対策箇所説明図

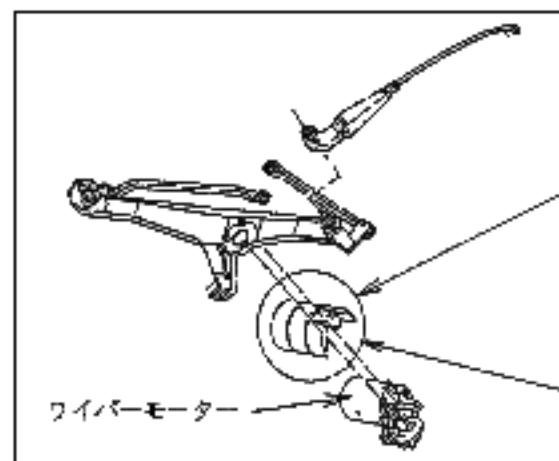
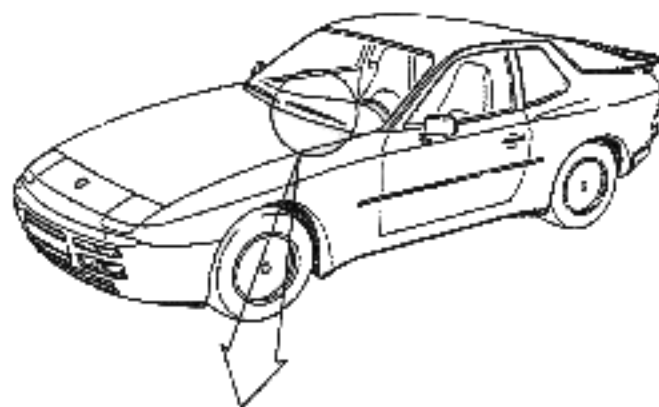
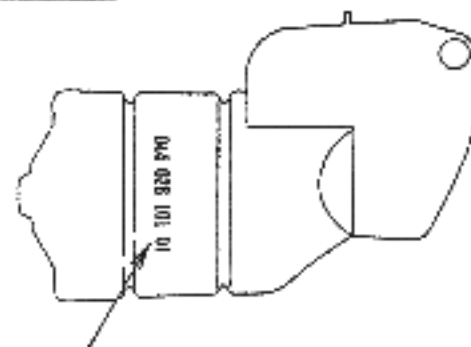
欠陥発生箇所

ワイパーモーターの内部に水が入り、作動不能になる。

対策前

部品番号： 944 628 101 00

対策後

部品番号： 944 628 101 01

対策内容
(全車両、大型の対策品と交換する。)
